EDIFI NORD

ISDND FLAVIGNY-LE-GRAND-ET-BEAURAIN (02)

Mémoire en réponse suite observations recueillies au cours de l'enquête publique par les différents canaux de transmission utilisés par les déposants (registres en mairies ou registre dématérialisé)

28 octobre 2021

Planche D.1—3 : Débit de biogaz évaporé sur l'ISDND de 1999 à 2050 (Nm³/h)

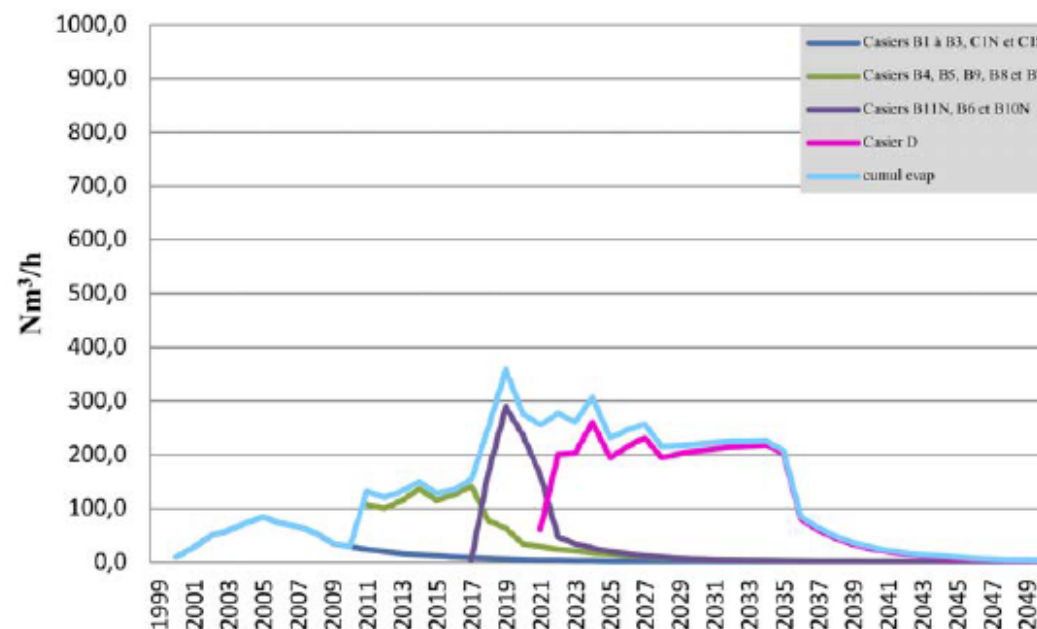
Question	Référence au dossier
<p><i>Les émanations vont-elles croître du fait de l'augmentation du tonnage de déchets enfouis ? Si oui dans quelles proportions ?</i></p> <p><i>Quelles préconisations sont à mettre en œuvre par les riverains en cas fortes odeurs ? Ne faudrait-il pas mettre en place un système d'alerte que les riverains puissent avertir à tout moment l'exploitant du site de la présence de ces nuisances ?</i></p> <p><i>L'extension ne va-t-elle pas entraîner un risque accru de nuisances de toutes sortes : odeurs, bruit, trafic de poids lourds... ?</i></p> <p>Par ailleurs, certains déposants craignent aussi pour la qualité de l'eau qui sert à l'alimentation des populations riveraines.</p> <p><i>L'exploitant peut-il assurer que le risque de pollution de la nappe phréatique par des éléments provenant du site est nul comme cela est indiqué dans le dossier ?</i></p> <p><i>Certains demandent le financement d'analyses d'eau supplémentaires du captage AEP situé à Wiège-Faty (analyse sous couvert de l'A.RS.) ?</i></p> <p>Concernant l'impact des biogaz sur la population, la commune de Monceau-sur-Oise, demande :</p> <p><i>« Comment et depuis quand des chiffres issus d'un unique prélèvement sur 24 heures, il y a de cela 3 ans, peuvent-ils être considérés comme des données fiables et révélatrices d'un contexte réel » ?</i></p>	<ul style="list-style-type: none"> ● 3/5 Étude d'impact Tome 1 <ul style="list-style-type: none"> ➤ § A.2/5 Couvertures intermédiaires et définitive p.40 ➤ § A.2/10 Réseau de captage du biogaz et centrale de valorisation p.85 à 97 ➤ § A.4/3 Émissions de la chaudière p.118 ➤ § A.4/4 Émissions des moteurs p.118-119 ➤ § A.4/5 Émissions de la torchère p.119 ➤ § A.4/6 Émissions diffuses des subdivisions ➤ § A.2/9 Réseau de surveillance de la qualité des eaux souterraines p.82 ● 3/5 Étude d'impact Tome 2 <ul style="list-style-type: none"> ➤ § C.5 Impact du trafic lié à l'activité du casier D p.210-212 ➤ § C.6 Bruit p.118 ● Annexe B-1 Avant-projet SUEZ <ul style="list-style-type: none"> ➤ § 4.1 Estimation de la production de Biogaz p.53. ● Annexe B-11 Détermination des taux de captage du biogaz.

La production de biogaz sur le site issue des différents massifs de déchets a été évaluée dans l'« Annexe B1 » et l'« annexe B11 » du dossier de demande d'autorisation. L'étude se base sur des simulations dans le temps de la production de biogaz, suivant un modèle de dégradation de la matière organique dans le massif.

La quantité de biogaz libéré dans l'atmosphère est estimée à partir des éléments de valorisation présents sur le site et permettant de traiter le biogaz produit sur le site (moteur, chaudière et torchère).

Le biogaz diffus est présenté dans le graphique ci-dessous (*3-Etude d'impact 1 – p246*).

Ainsi, à compter de la mise en exploitation du site, la production de biogaz diffus ne sera pas plus importante que la situation actuelle et ce bien que le tonnage autorisé maximum demandé est supérieur à la capacité actuelle. L'amélioration du captage du biogaz dans le massif par l'optimisation des moyens de valorisation/traitement permettra ainsi de limiter le biogaz diffus. De plus, l'évolution prévisible de la qualité des déchets entrants, avec une diminution de la matière fermentescible au sein des apports (amélioration du tri, mise en place de la collecte séparative des biodéchets) permettra également de réduire la production de biogaz au sein de l'installation et ainsi de ne pas augmenter voire diminuer à terme les émissions diffuses dans l'atmosphère.

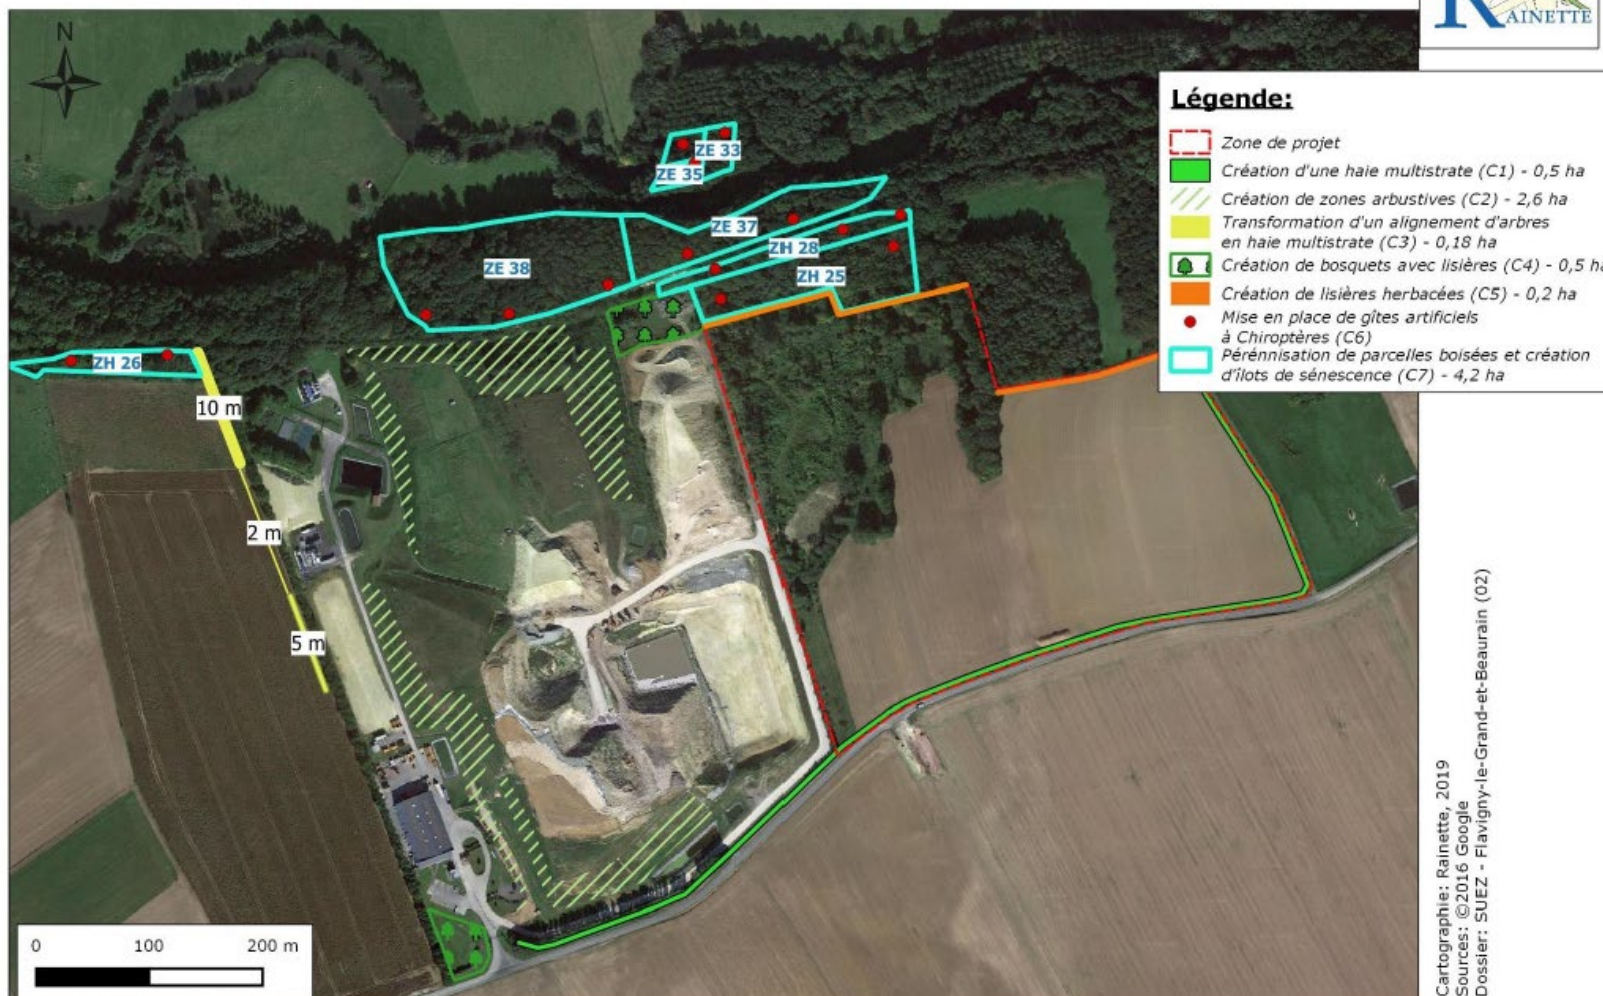
Questions	Référence au dossier
<p><i>Comment faire croire que l'impact sur la biodiversité sera mesuré et que l'entretien de zones extérieures au site compense une disparition des habitats détruits ?</i></p> <p><i>Peut-on être certain que cette atteinte soit totalement compensée et comment le sera-t-elle ?</i></p>	<ul style="list-style-type: none"> • 3/5 Étude d'impact Tome 2 ➤ § B.5/ Milieux naturels, faune et flore p.96 à 156 • Annexe B-6 Dossier de dérogation ➤ § 9.1 Mesures de compensation p.128 à 146
<p><i>Comment penser que le « nettoyage » des parcelles Nord n'aura pas d'impact sur la biodiversité présente ?</i></p>	<ul style="list-style-type: none"> • 3/5 Étude d'impact Tome 2 ➤ § B.5/6 Mesures de compensation -> C7 : Pérennisation et création d'îlots de sénescence p.150 à 153. • Annexe B-6 Dossier de dérogation ➤ § 9.1.7 Pérennisation et création d'îlots de sénescence (C7) p.144 à 146.

<p><i>Afin d'atténuer l'atteinte à la biodiversité due au défrichement, pourquoi ne pas implanter des haies plus épaisses, composées d'une mixité en espèces et en taille de sujets en périphérie du site ?</i></p>	<ul style="list-style-type: none"> • 3/5 Étude d'impact Tome 2 ➤ § B.5/6 Mesures de compensation -> C1 : Création de haies multistrates p.149. • Annexe B-6 Dossier de dérogation ➤ § 9.1.1 Création de haies multistrates (C1) p.128 à 132.

Néanmoins, après étude des impacts résiduels du projet, il s'est avéré que des impacts significatifs persistaient, raison pour laquelle un dossier de demande de dérogation à l'interdiction de destruction d'espèces protégées a été déposé concernant 18 espèces d'oiseaux (intégrant les espèces dont la reproduction n'a pas été prouvée), 2 espèces de mammifères terrestres et 5 espèces de chauves-souris.

Ce dossier de demande de dérogation est assorti de 7 mesures de compensation visant à assurer le maintien dans un état de conservation favorable des espèces, en créant et gérant des habitats qui seront favorables à leur développement et notamment leur reproduction sur une durée totale de 30 années.
